Nouveau siège de Groupe E, Granges-Paccot / 3^{ème} rang "Bobine" (1)

3^{ème} rang > «Bobine»

Tribu'Architecture, Lausanne

1 Rez-de-chaussée 2 Niveau 7
3 Niveau 4 4 Niveau 1 5 Maquette 6 Situation
7 Ameublement 8-9 Coupes

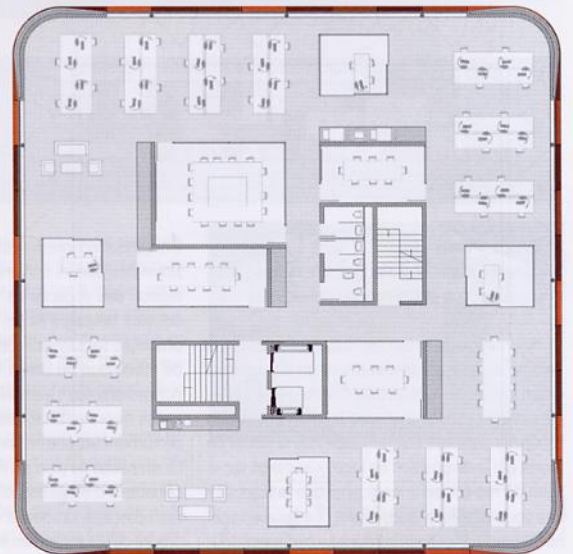
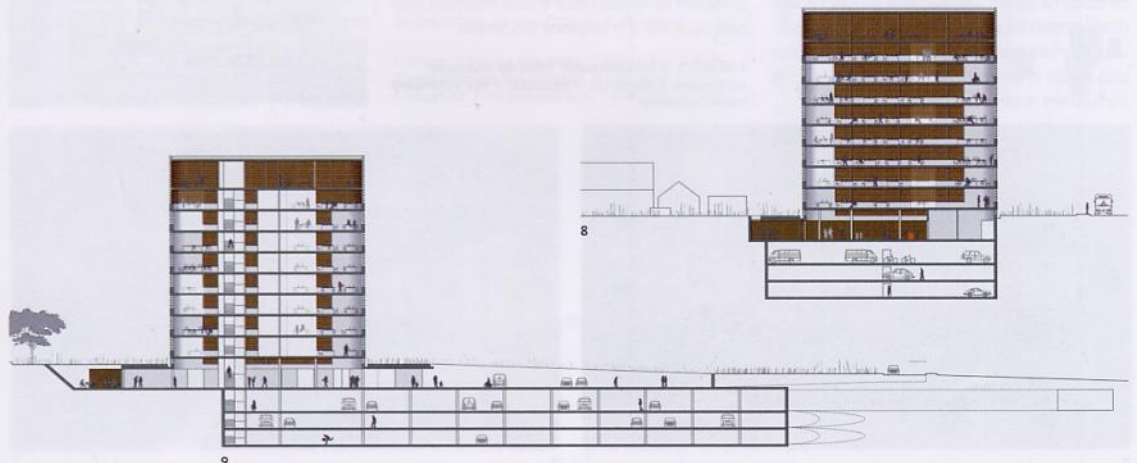
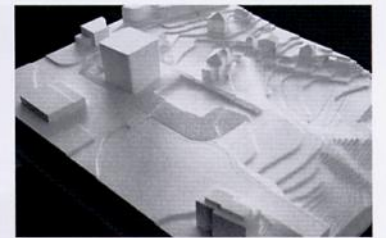
Les auteurs ont réussi à faire évoluer le projet de manière positive dans certaines parties faisant l'objet de critiques en gardant toutefois les qualités relevées au premier degré: une volumétrie compacte, une belle sculpture.

Le changement du dispositif d'entrée a permis au projet de gagner en générosité. Le jury regrette toutefois l'accès commun pour piétons et véhicules visiteurs dans une fosse trop détachée de l'espace public de la rue.

L'aménagement des places de travail en rapport avec chaque façade est intéressant et la disposition des noyaux permet de mettre l'ensemble des activités en rapport visuel avec l'extérieur. Cependant, l'éclairage naturel n'est efficace que pour une profondeur limitée dans la mesure où la hau-

teur d'étage est nettement insuffisante en rapport avec la forme et la dimension du plateau. Le jury regrette la répartition systématique des directions sur des plateaux de 800 m² ce qui implique des relations difficiles d'autant plus qu'aucune liaison spatiale n'est proposée.

L'aménagement de l'interface d'accueil en dessous du niveau du terrain naturel, en contrebas de la route, reçoit très peu de lumière naturelle et dégage une ambiance peu compatible avec la volonté de transparence et de clarté souhaitée par l'utilisateur.

L'analyse énergie relève la bonne qualité des mesures proposées, notamment de l'enveloppe très performante. Le point négatif étant l'utilisation du cuivre jugé écologiquement nuisible. L'expertise coût situe le projet en dessous de la moyenne. Ceci est dû à la compacité du projet mais aussi à la trop faible hauteur d'étage.
